## **Lekkage onderzoek daken Basisschool De Bem te Zevenaar**

Werknummer : 20200030-2  
Opdrachtgever : Gemeente Zevenaar  
Datum : 19 oktober 2022  
Aanwezig: : mevrouw Y. Schlieff (YS); Gemeente Zevenaar (opdrachtgever)  
: de heer J. Grol (JG); Basisschool De Bem (huisvesting)  
: de heer A. de Bruin (AB); Liemers Novum (huisvesting)  
: de heer A. Mulder (AM); Tegmento Oost BV (toezichthouder)  
Afwezig : -

### **Doel van dit verslag**

Foto 4

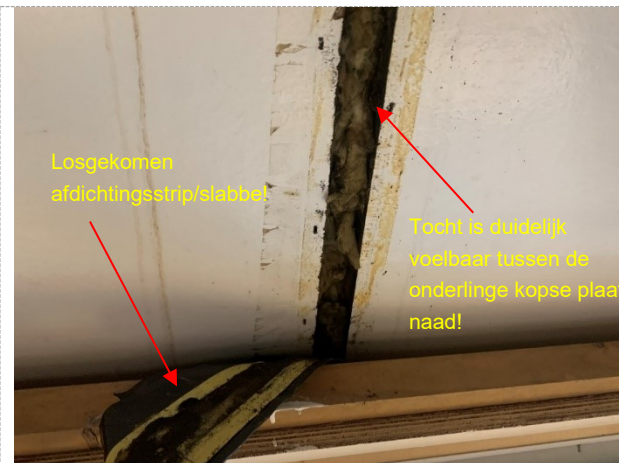
- De geïsoleerde dakplaten zijn horizontaal gemonteerd i.p.v. verticaal! (Foto 4) (onbekend is of de dakplaat verticaal gemonteerd mag en kan worden?) Gebruikelijk bij deze dak constructies is om de dakplaten verticaal te monteren!
- Ter plaatse van de kopse naad van de onderlinge platen is de afdekstrook geheel losgekomen van de dakplaten, tussen de onderlinge plaat verbinding is minerale wol toegepast! Ondanks de aangebracht minerale wol isolatie is nog duidelijk tocht waarneembaar. (Foto 3)
- De dakplaat is aan de onderzijde (bol) opgezwollen (Foto 5)
- Er is nog aantasting aan de gevel geconstateerd ondanks het herstel van de gevel aan de binnenzijde! (Foto 6)

- Aan de binnenzijde van de situatie zover als mogelijk een strook Alutrix, fabriek Carlisle, aanbrengen over de plaatnaad aansluiting van de twee onderliggende dakplaten, hierbij de bestaande weggezakte slabbe geheel verwijderen. (minimaal 400 mm breed)
- Ter plaatse aan de buitenzijde de plaatnaden daar waar de purschuim isolatie niet voldoende is aangebracht de situatie als nog volledig opvullen.
- Ter plaatse van de verholen ruimte (horizontaal) tussen de plaat naden (Foto 15) de ruimte geheel opvullen middels een steenwol isolatie, waarbij de situatie naderhand wordt afgedekt middels een WDDO-folie overeenkomstig bestaande situatie. De bestaande folie nadien terugplaatsen over de nieuw aangebrachte folie.

Foto 6

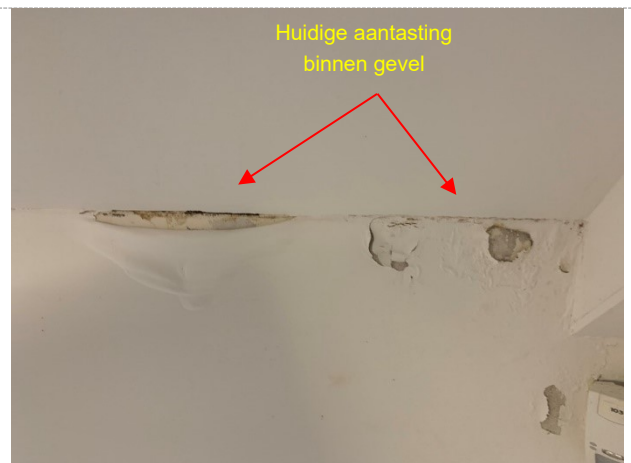
- Aan de buitengevel tegen het opgaande werk is duidelijk een langdurige lekkage zichtbaar! (Foto 7)
- De verholten goot aan de onderzijde sluit niet aan (Foto 8), hierdoor stroomt het water achter/onder de zinken goot, dit is het gevolg van de lekkage sporen aan zowel binnen en buiten zijde! (Foto 6 en 7) Tevens een schade gesignaleerd a/h zetwerk!

Gezien de huidige lekkage en nog aanwezige schade aan de binnen gevel bestaat het vermoeden dat de lekkage grotendeels wordt veroorzaakt rondom het probleem gevel en goot aansluiting! (Foto 6 t/m 10)

Foto 8

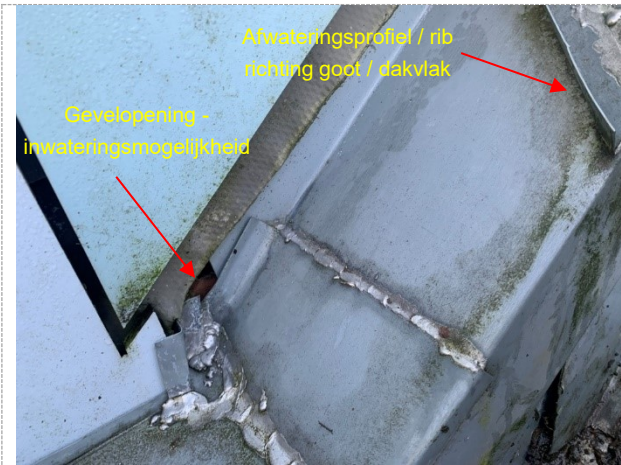
- Ter plaatse van de gevel is een opening geconstateerd waar water direct in de gevel kan stromen (Foto 9).
- De aansluitende kap tegen opgaande gevel (Foto 10) is alleen aan de onderzijde een opstaande waterkering richting goot / dakvlak aangebracht, gezien de totale lengte van deze kap is het aanbrengen van meerdere afwateringsribben conform tegenoverliggende dakrand waarbij meerdere ribben zijn toegepast aan te bevelen.

- Onder en rondom de dakramen is onder de dakpannen geen (extreme) lekkage sporen geconstateerd (Foto 11 en 12). Gezien de vervuiling mos en alg-vorming aanwezig op en rondom de dakpannen en goten aan de buitenzijde van de dakramen

- Duidelijk is de vervuiling en mosvorming rondom de dakramen duidelijk zichtbaar (Foto 13)
- De dakpannen sluiten strak tegen de bovenzijde van het dakraam, hierdoor is de onderliggende goot geheel afgedekt, bij hevige regen bestaat de kans dat het water over het dakraam stroomt! (Foto 14)
- Tussen de dakplaten aan de onderzijde is een onderlinge ruimte geconstateerd, onduidelijk is of dit eventueel bouwfysische problemen (koudebrug) veroorzaakt! (Foto 15)
- Bevestigingsplaat voor het vastzetten van de geïsoleerde dakplaten aan de onderliggende staalconstructie. (Foto 16)
- Er is geen directe vervuiling of aantasting aan de buitenzijde van de dakplaat geconstateerd (Foto 15 en 16)
- Het aanwezige gaas in de goot belemmert de water afvoer! (Foto 17)

- Rondom de dakramen de goten geheel reinigen, daar waar de dakpannen strak aansluiten aan de bovenzijde van het dakraam, de dakpannen inkorten en plaatsen conform richtlijn!
- Los gekomen gootstuk vastzetten en of geheel vervangen, hierbij dient men rekening te houden dat de nieuwe situatie correct wordt aangesloten zodat inwatering achter en of onder de bestaande goot is uitgesloten.
- De openstaande gevel aan onderzijde gevelaansluiting met de goot, afdichten!
- Afwateringsribben plaatsen op het bestaande zinken zetstuk aansluitend tegen opgaand werk (overeenkomstig gevel / dakrand aansluiting tegen overliggende situatie)
- Gaas aangebracht in de goot geheel verwijderen.
- Goot en onder aansluiting onder de dakpannen geheel reinigen!

Foto 21

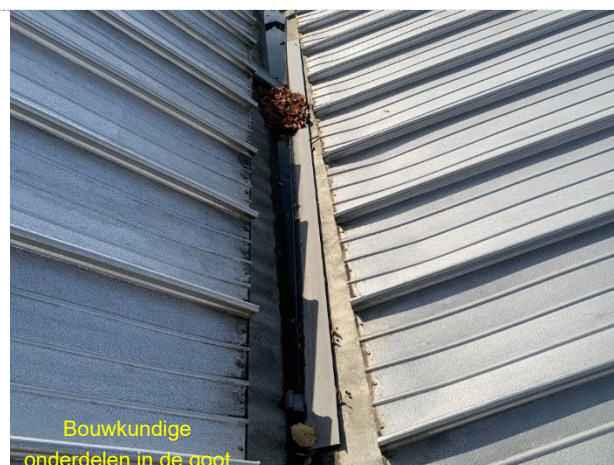
Bij de uiteinden van de goot is vervuiling in de vorm van bladeren geconstateerd, in 1 goot (3B) liggen bouwkundige onderdelen. Al deze onderdelen belemmeren de waterafvoer. Tevens is de steek van alle hwa-afvoeren niet geheel in de bodem van de goot gesitueerd, hierdoor blijft er water in de goot staan, dit in combinatie met de vervuiling en (hevige) regen stroom het water over het gootstuk, (onder de beplating) naar binnen.

Om de waterafvoer geheel buiten het gebouw te brengen adviseren wij de goot in zijn geheel door te trekken voorbij de buiten gevel en deze te laten lozen in de vergaarbak!

Tevens kan men een bladscheider aanbrengen op de bestaande standleiding!

Foto 24

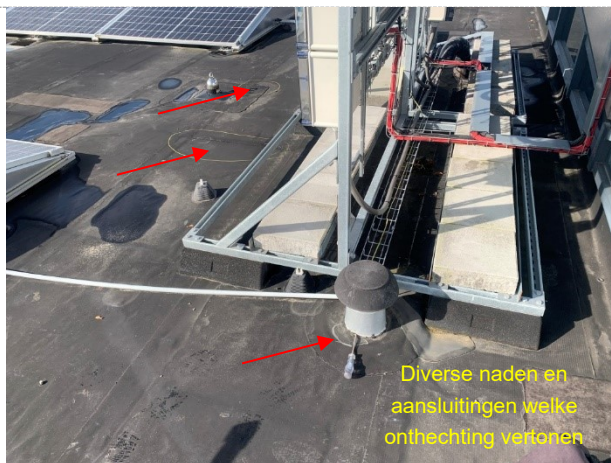
De huidige lekkages worden veroorzaakt door diverse gebreken aanwezig op het dakvlak. (Foto 24)

Bij het opgaande gevel werk is onbekend of de afgedopte kozijn elementen eventueel lekkages kunnen veroorzaken achter de randstroken van de dakbedekking die onder het kozijn aansluiten! (Foto 25)

Advies hierin is om het dakvlak (minimaal de bestaande EPDM) toplaag geheel te vervangen!

In het Diac rapport wordt gesproken over het verwijderen van de toplaag door deze weg te snijden tussen de bevestigers van het systeem. Wel dient men rekening te houden gezien de diverse uitvoeringsfouten welke zijn gerealiseerd is dat ook de onderliggende isolatie niet correct is bevestigd en of is verwerkt. Wellicht is het verstandiger om nadat de toplaag is verwijderd een extra laag isolatie aan te brengen om eventuele koude bruggen zoals naden en kieren hiermee op te heffen!
